Verslag 20.1685-9

Renovatie achtergevel en hoofddak
Priorijlaan 26
8434 Westende (BE)
Nummer: 20.1685-9
Datum: 08 maart 2024 14:00

Werfvergadering op 23.02 en 08.03.24

✗ Balkons V1 tot V6
[3.10]

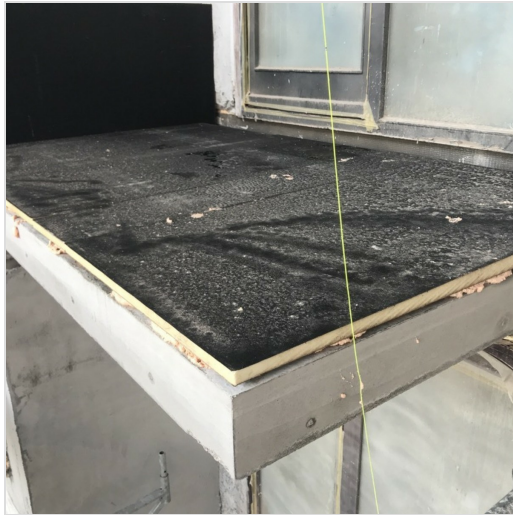
Hellingsisolatie bovenzijde 3/2 cm
Crepi op isolatie dikte 4 cm onderzijde.
Aangepast L-profiel (zie foto)
EPDM voorzijde balkonneus eerst uit te voeren i.f.v. vermijden meerdikte/overlap
EPDM hoeken.

Betonplaat dikte 13 cm.
Bovenzijde niveau tegelvloer: **10 cm boven betonplaat**
Opgemeten niveaus V2 tot V6: tussen 9 en 12 cm.

Wediplaat t.h.v. ramen.
Sokkelisolatie wordt geplaatst na de EPDM-balkondichting.

EPDM-dichting binnen- en buitenhoeken: nauwgezette uitvoering vereist.

Bijkomende vloeibare dichting balkondetails na plaatsing isolatie en grondlaag crepi.

Doorboringen traphal V9

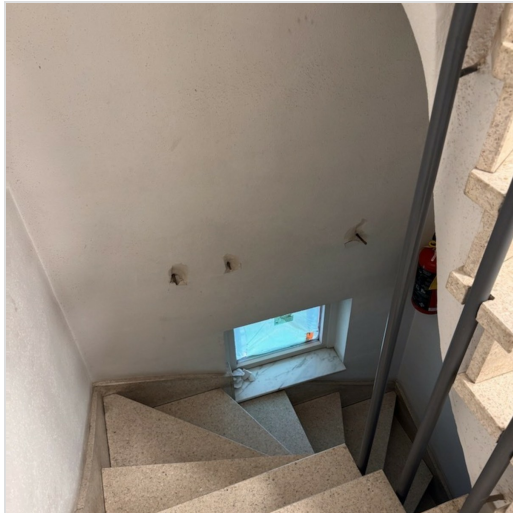
App. 903:
Melding 04.12.23: 3 doorboringen.
Nodige maatregelen te nemen. Verder op te volgen.

✓ **Betonherstel**
kolommen/balken en
balkonneuzen [5.2]

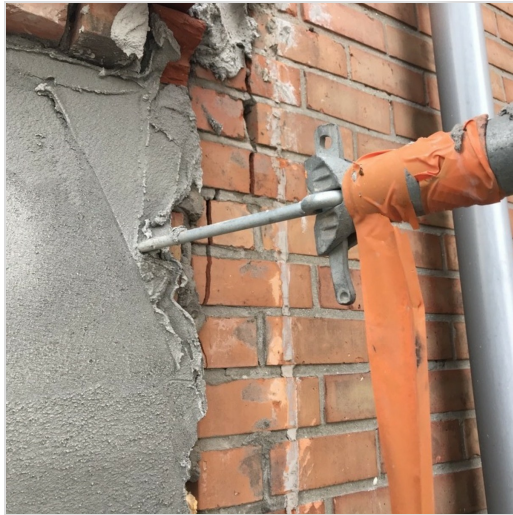
Detailmeting V1 tot V8 ontvangen.

✘ Dekstenen t.h.v.
inpanidige terrassen V7
tot V9 [9.2]

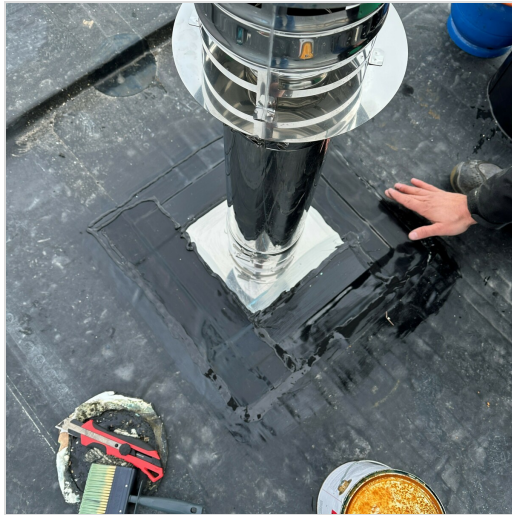
Deksteen loopt door t.h.v. de dwarse tussenmuur.
Nodige opgelijmde kussens te voorzien.

✗ Stelling - losse delen
[9.4]

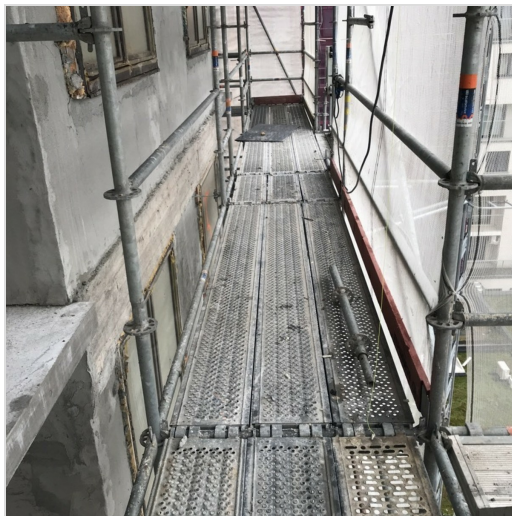
Verwijderen losse stellingonderdelen.
Opkuis werf
Afvoer gestockeerd dak- en afbraakmateriaal
